Technical Bulletin

Moniurahihnajärjestelmä Renault 1.5 DCi -moottoreissa

Moniurahihnajärjestelmä
RENAULT
Clio II, Express, Kangoo, Rapid, Symbol
1.5 DCi
K9K700, K9702, K9K710

Kuva 1.

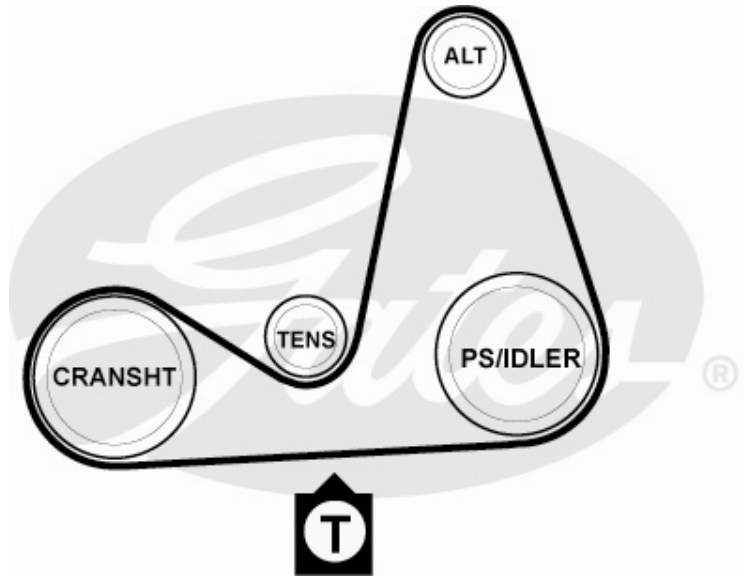
Mittaa hihnan kireys alimmasta hihnapyörien jännevälissä, kampiakselin ja ohjaustehostimen [tai ohjainrullan (autoissa, joissa ei ole ohjaustehostinta)] välistä (kuva 1).

Kun mittaat hihnan kireyttä Gates STT-1 -mittalaitteella, syötä "8" ja "180" (tosiasiallinen 180 mm jänneväli) laitteeseen. Jos mittaus tehdään Krikit[®]-laitteella, jännityksen on oltava 70 kg.

- kiristä nyt 2 pulttia (36 Nm)
- pyöritä moottoria 2 kierrosta
- tarkista kireys ja säädä tarvittaessa
- asenna kaikki iroitettut osat uudelleen
